《短信：硫化水素の注意事項＋“素人的”簡易計算》

★2 硫化水素の“素人的”簡易計算

<2022.6.25 完 仙台原子力問題研究グループ I >

図 10 2号炉制御建屋と緊急時対策建屋の位置関係

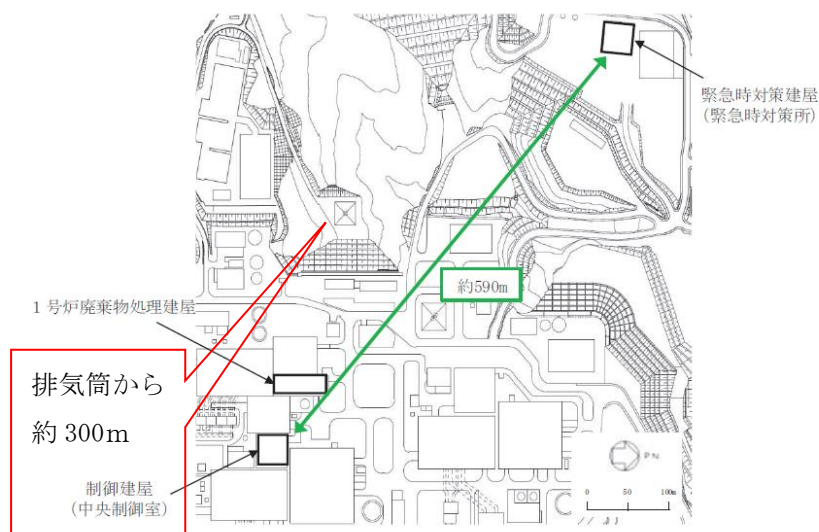
ところが東北電力は、「タンク内で発生した硫化水素は、廃棄物処理建屋換気空調系を通じて排気筒より十分希釈し大気に放出しております」〈2021. 11. 11 質問 Q9 への 12.2 回答〉と、ランドリ系沈降分離槽（タンク）への空気注入作業時に、①を無視して、しかもその際②のような極めて簡便な「水噴霧」（アルカリ溶液の噴霧やスクラビング処理ならさらに高除去率）さえ行なわず、無処理（自然希釈）のまま換気空調系・排気筒から環境中へ垂れ流ししているのです。このような実態を踏まえれば、せめて約 300m

離れた女川1の排気筒から放出される硫化水素（放出濃度・量・速度は東北電力が保有：秘匿？）が、女川2「中央制御室外気取入口」（取入後の換気用空気中）においては許容濃度以下に必ず希釈されることを、定量的に証明すべきです。

図5 7月12日の作業時のランドリ系沈降分離槽の状況 (推定)

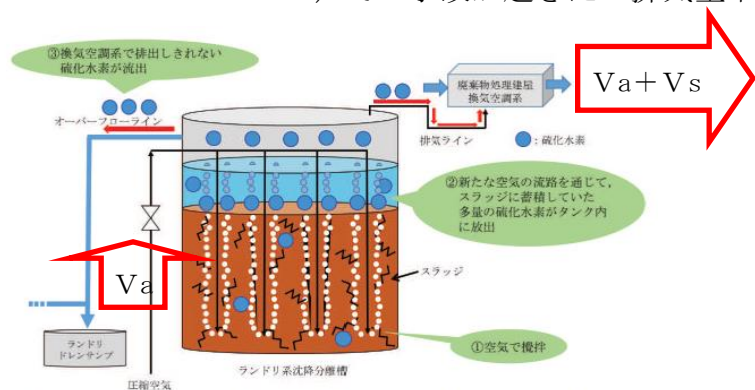
なお、女川 1 設置許可申請書・添付書類 8 には廃棄物処理建屋換気系の給気・排気ファンの仕様は記載されていませんが、女川 2 添付書類 8 では約 10 万 m^3/h /台とされています (1・2 号機の出力比 (52.4:82.5) に応じ、1 号機は 6.35 万 m^3/h /台? それとも、メーカー仕様が決まっています、同じ約 10 万 m^3/h /台?)。いずれにしても、本稿で用いた曝気量 V_a が最大の「③」 $26 \times 500 m^3/30min = 26000 m^3/h$ の場合でも、硫化水素気化量 (体積) V_s が最大の「ア」 $255 m^3/30min = 510 m^3/h$ を加えても、2%程度増加するだけです。建屋全体の排気に支障はなかったはず。また、本稿の『曝気による気液平衡移動』から算出される曝気量 V_a と気化量 V_s の比 (V_s/V_a) が最大の「①ア」で約 1 (122000 ℓ / 130000 ℓ) でしかないことからわかるように、『電力理論』が前提とし「事故原因」と主張とする‘排気し切れないほどの硫化水素が固結スラッジから放出・気化する ($V_a \ll V_s$)’ ことなど“絶対にあり得ない”のです。また、仮に「①ア」 ($V_a + V_s \doteq 2 V_a = 260000 \ell$) で“事故が起きた=排気量不足が生じた”というのであれば、「 $260 m^3/30min = 520 m^3/h$ 」の排気能力すらしないような廃棄物処理建屋用の排気ファンを設置していた‘東北電力の怠慢’が原因です (それを隠すため曝気量・排気量のデータを非公表?) 【図は 2022. 3. 23 資料 1・別紙 11】。
